Krycí list ZBV

Název a evidenční číslo Stavby: II/110 Sázava most ev.č. 110-008	Číslo SO/PS / / číslo Změny SO/PS: 101 / 1	Číslo ZBV: 6
Název stavebního objektu/provozního souboru (SO/PS): Komunikace

Změnový list

Název a evidenční číslo Stavby: II/110 Sázava most ev.č. 110-008 Název stavebního objektu/provozního souboru (SO/PS): Komunikace	Číslo SO/PS / / číslo Změny SO/PS: <p style="text-align: center;">101 / 1</p>	Číslo ZBV: <p style="text-align: center;">6</p>
---	--	---

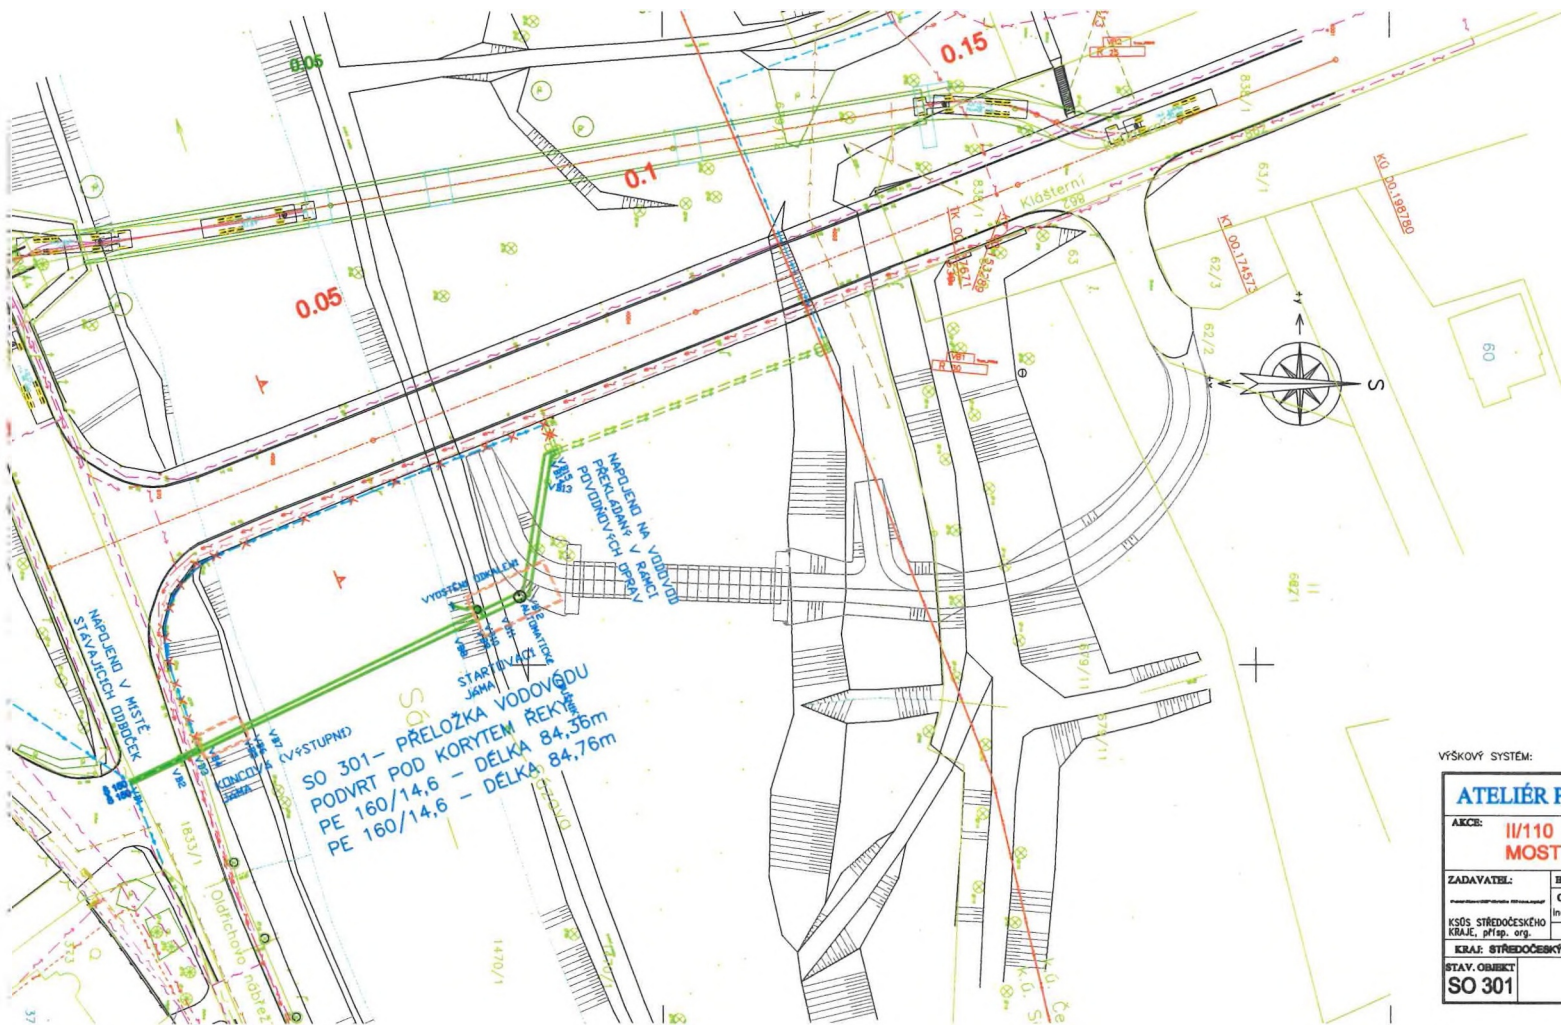
Město Sázava jako vlastník opěrné zdi v ulici Oldřichovo nábřeží (pozemek pod opěrnou zdí p.č. 1470/1 k.ú. Sázava je ve vlastnictví Povodí Vltavy, Státní podnik, Holečkova 1378/8, 150 00 Praha) **nesouhlasí** s předloženou projektovou dokumentací zaslouanou dne 9.3. 2022.

Z důvodu velmi špatného stavebně technického stavu nelze do této opěrné zdi zasahovat. Tato opěrná zeď drží celé Oldřichovo nábřeží, které je velmi namáhané dopravou, včetně kamionové. Při zhoršení jejího stavebně technického stavu by mohlo dojít k jejímu sesuvu a tím i k ohrožení bezpečnosti chodců a vozidel.

Požadujeme takový návrh řešení přeložky vodovodu, který nepovede k zásahu do opěrné zdi a neohrozí její stabilitu.
